Reactie gemeente Leidschendam-Voorburg op reactie Spark d.d. 6 april 2023 t.a.v. parkeeronderbouwing Vlietweg 3 door Empaction

Adviesbureau Empaction heeft in oktober 2022 opdracht van Wibaut een passende parkeeroplossing voor de ontwikkeling aan de Vlietweg 3 benoemt en onderbouwt. Daarop heeft adviesbureau Spark een reactie gegeven op 20 januari 2023. Empaction heeft op haar beurt deze opmerkingen nader beantwoord in een memo (2022/1241) van 21 maart 2023. Hierop is op 6 april 2023 opnieuw door Spark gereageerd en is de gemeente om een reactie gevraagd. In dit memo volgt de gemeentelijke reactie op de laatste reactie van Spark. Daarbij worden allereerst puntsgewijs de reacties van Spark op de reactie van Empaction doorgelopen, die bijgevoegd was bij de mail van 6 april. Daarna volgt een reactie op de punten uit de begeleidende mail.

Figuur 1. Onderscheid leeftijdsklasse bewoners 1828 concept

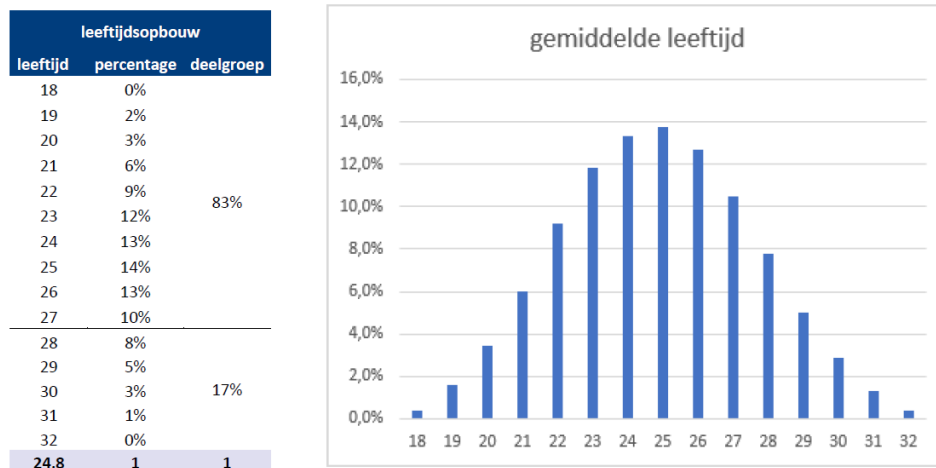
Geeft deels antwoord op de vraag. Niet duidelijk hoe de aanwas en verloop gereguleerd gaat worden of hoe deze nu is voorspeld.

In de rapportage is een toelichting gegeven op het verloop van huurders en hun gemiddelde leeftijdsopbouw (zie grafiek hieronder). Die is van belang omdat de leeftijdsgroep vanaf 28 een hoger autobezit kent. De leeftijdsopbouw is bepaald op basis van de huidige aanmeldingen. Op basis hiervan is bepaald dat ongeveer 80% van de huurders jonger en 20% ouder dan 28 jaar zal zijn.

Het verloop wordt gereguleerd, doordat huurders een contract voor maximaal 5 jaar krijgen. Na die periode zal de huurder moeten vertrekken. Het zal echter ook voorkomen dat huurders eerder opzeggen, omdat zij naar elders verhuizen. Aangenomen wordt dat de nieuwe instroom een vergelijkbare leeftijdsopbouw heeft als de huidige aanmeldingen en dat daarmee bovenstaande verdeling over de leeftijdsgroepen min of meer gehandhaafd blijft.
